unser Zeichen: Prj. 2021-037

N I E D E R S C H R I F T

In Sachen: Feststellungen in Hinblick auf die Abnahmereife
des Gemeinschaftseigentums der Wohnanlage mit
Tiefgarage in der Rohdestraße 3b in München

Datum Protokoll 28.06.2021

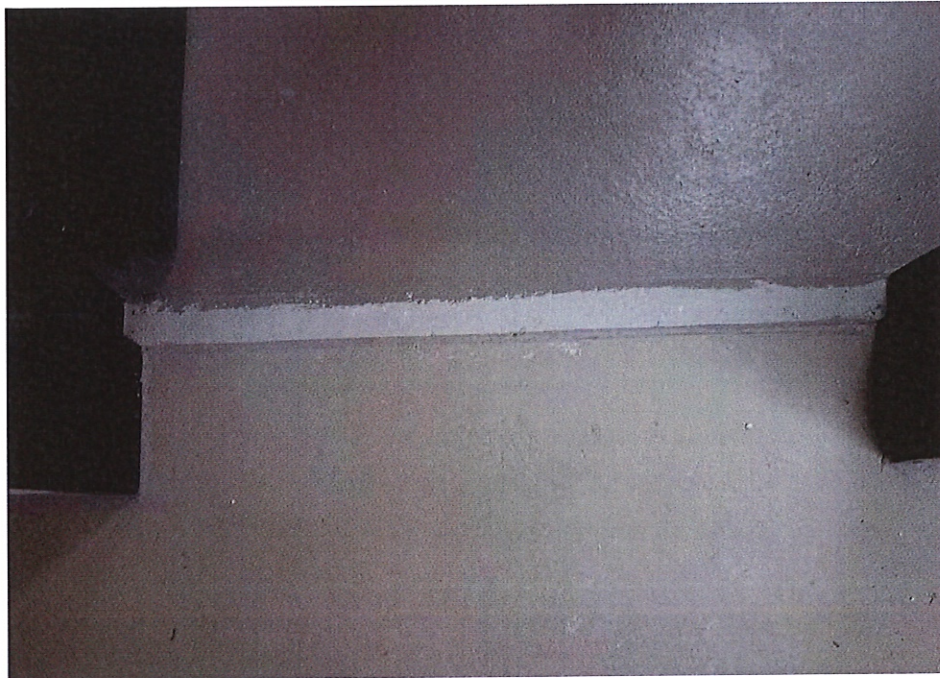
2. Die Eingangsschwelle bzw. Türfuge in den Technikraum ist noch nicht fertiggestellt.

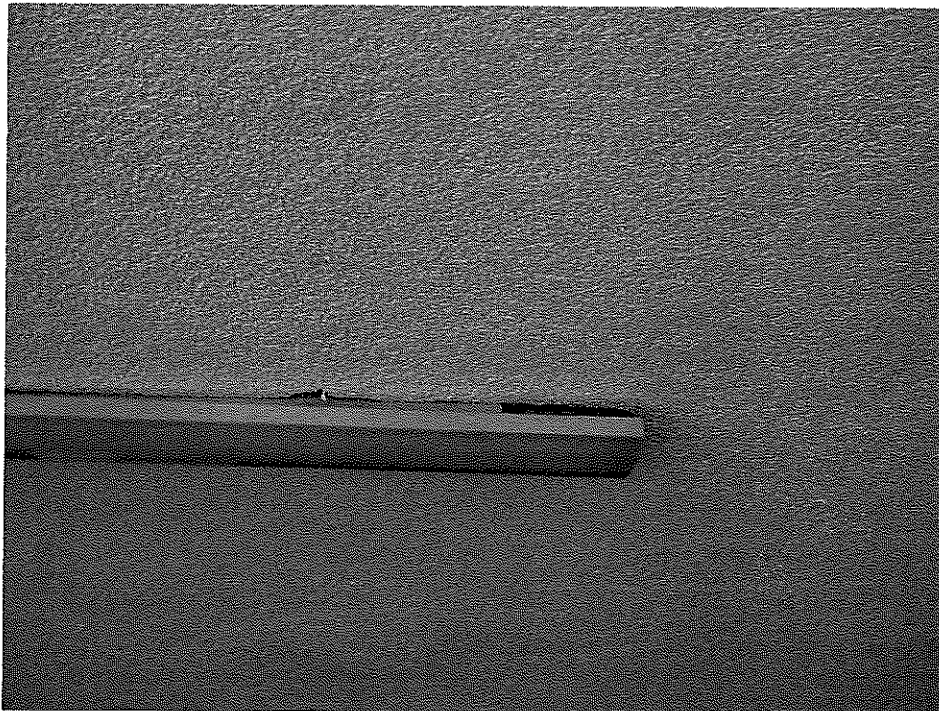
7. Tiefgarageneinfahrt: Obere Rinne

Die Mängelbehauptung 5.1.5 aus der Gutachterlichen Stellungnahme SV Scholla vom 07.05.2021 zur oberen Rinne/ Rost ist nachgearbeitet worden.

Ein beschädigtes Gitterrostelement wurde ausgetauscht

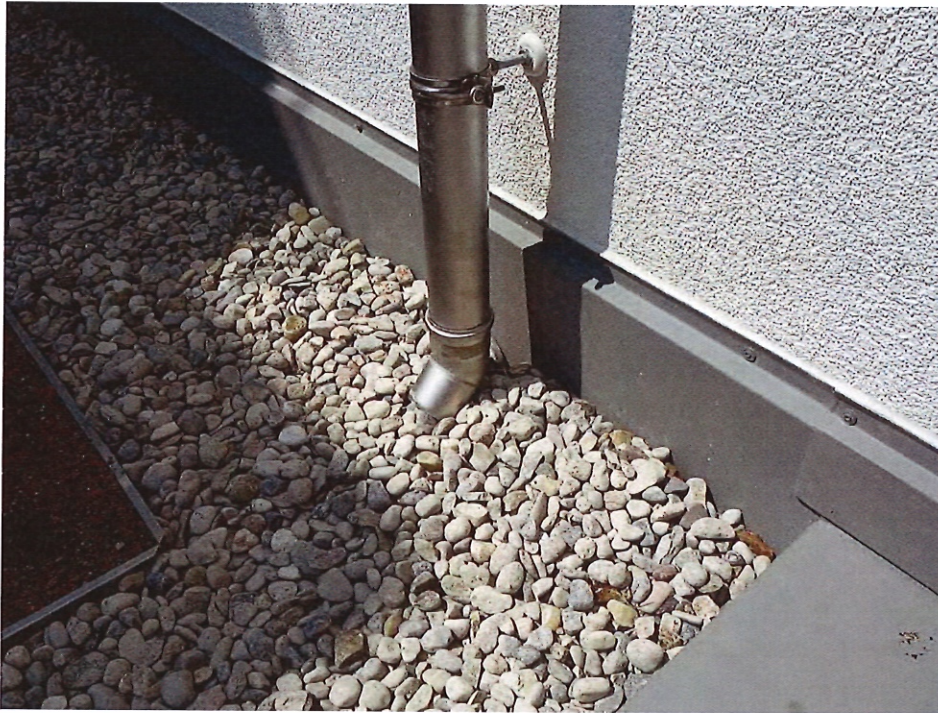
24. An dem Regenrohr Nordost ist eine Delle oberhalb des Schiebestücks. Das Schiebestück zeigt keinen Laubfangkorb, genereller Punkt.

Allgemein: Die Laubfangkörbe in den Schiebestücken sind noch zu bestücken.
(ohne Foto)

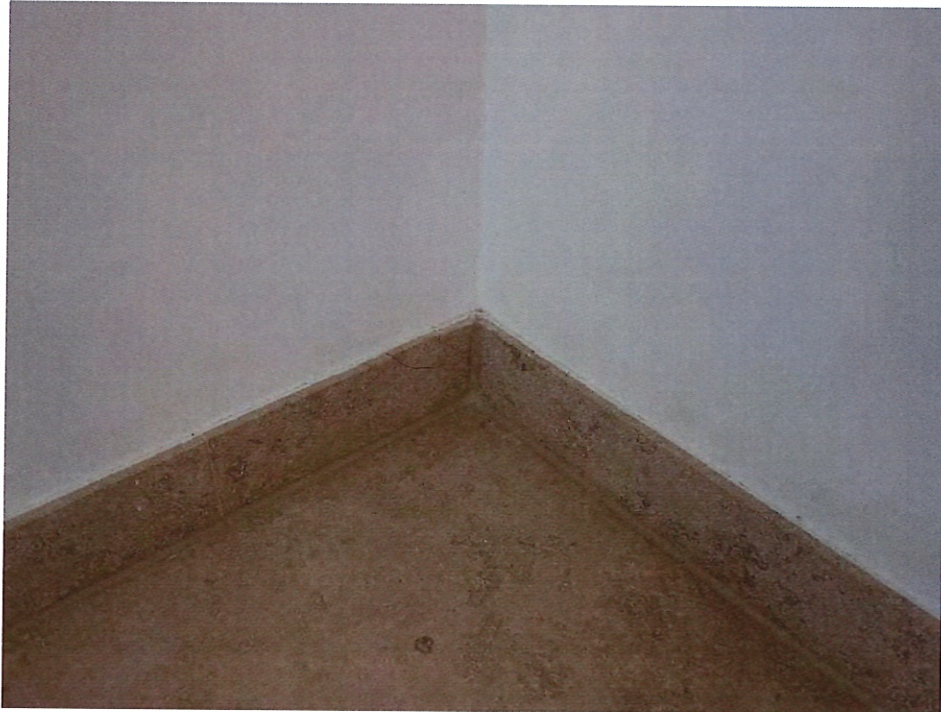
31. Im Kellergeschoss des Treppenhauses sind noch kleinere Wandbeschädigungen. Gegenüber der Treppe sind schwarze Punkte über der Sockelleiste bis in etwa 2 m Höhe fünf sowie eine kleine Delle ca. 6-7 Stück. An der Revisionsklappe des Koffers am Treppenantritt ist ein Handabdruck dunkel abgezeichnet und an der Treppe nach oben sind im Bereich der ersten vier Stufen die Wand leicht beschädigt sowie eine Verschmutzung durch Wischen oder nassen Besen oder nassen Pinsel vorhanden.

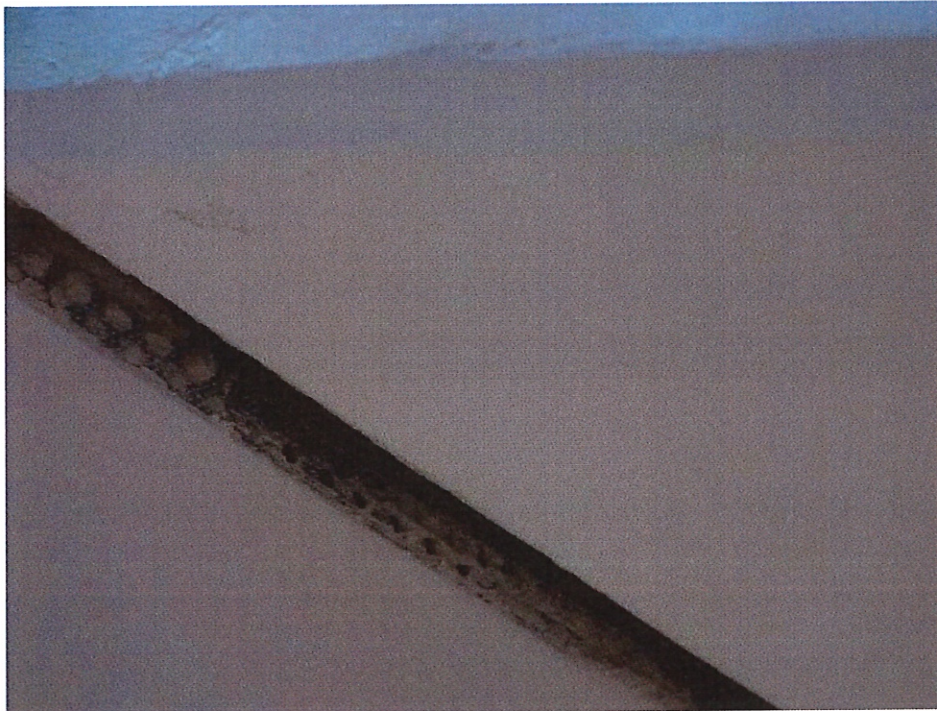
35. Der Erdgeschossantritt der Treppe hat eine Stufenhöhe von ca. 17 cm, die Folgestufe 19 cm. Der Höhenunterschied übersteigt die zulässige Abweichung der DIN 18065.
